Avis délibéré de l’Autorité environnementale sur l’aménagement de la colline d’Élancourt (78) pour les Jeux olympiques et paralympiques en 2024

n°Ae : 2021-143

Avis délibéré n° 2021–143 adopté lors de la séance du 10 mars 2022

Figure 8 : Zones de dépôt du site (Source : dossier)

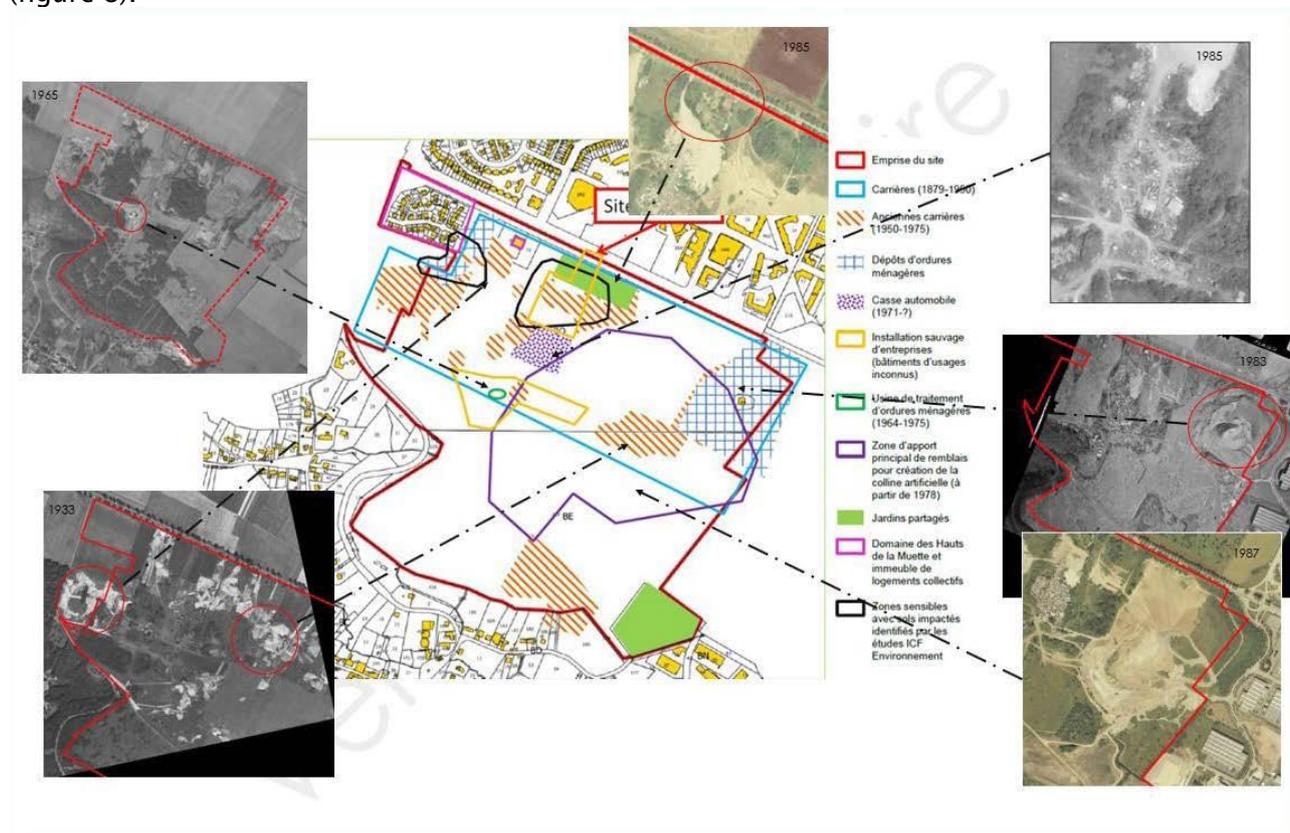
L'Ae recommande que le principe d'évitement des zones polluées soit privilégié et que, dans le cas contraire, des prospections complémentaires pour déterminer la qualité des sols soient effectuées sur les emplacements prévus des plateformes d'accueil et le parcours des spectateurs.

Figure 10 : Synthèse des enjeux écologiques floristique et faunistique du site (Source : dossier, titre adapté du dossier)

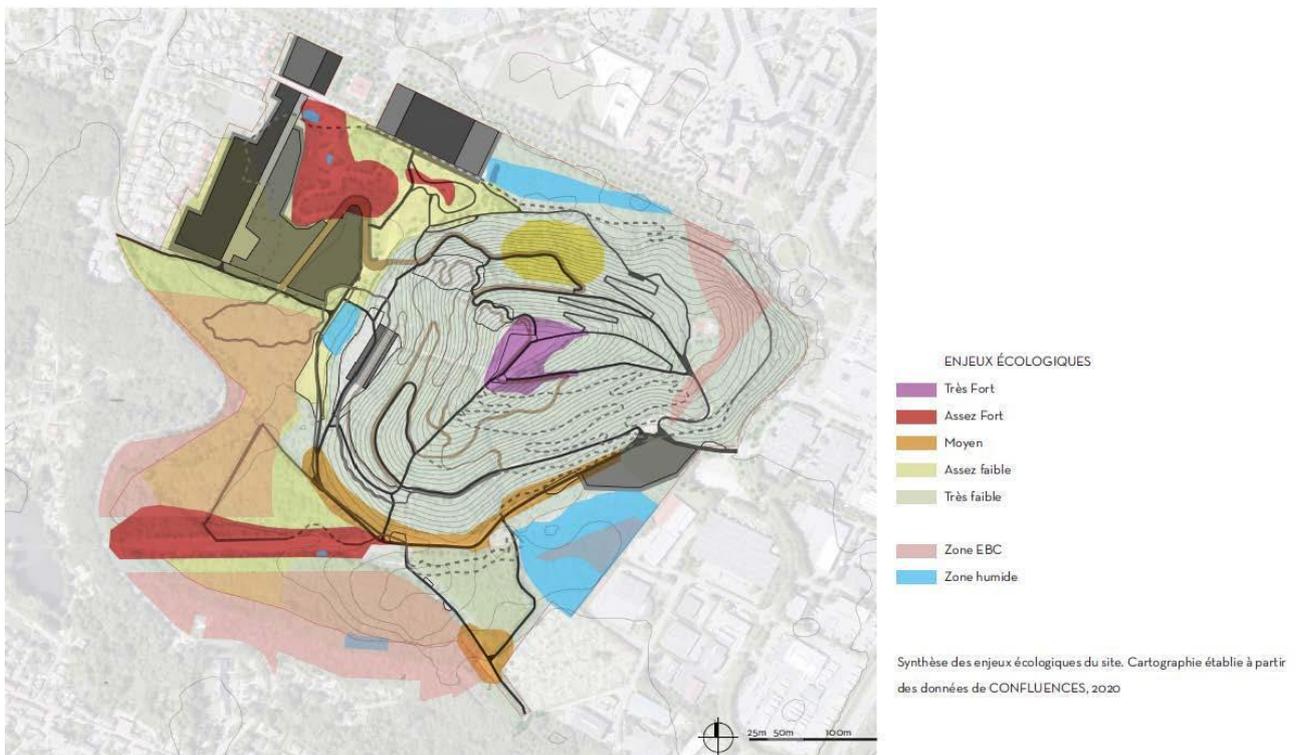
La figure 10 synthétise les enjeux écologiques du site, sans précision sur l'estimation de la valeur attribuée. Cette figure présente cependant une certaine ambiguïté. Fondée principalement sur les enjeux écologiques faunistique et floristique, les zones humides répertoriées ne sont qualifiées que pour les 10 % de leur surface au seul titre du critère floristique, sous-estimant ainsi les enjeux qu'elles peuvent porter, en particulier comme mentionné ci-avant au nom de leur contribution fonctionnelle à la trame bleue.
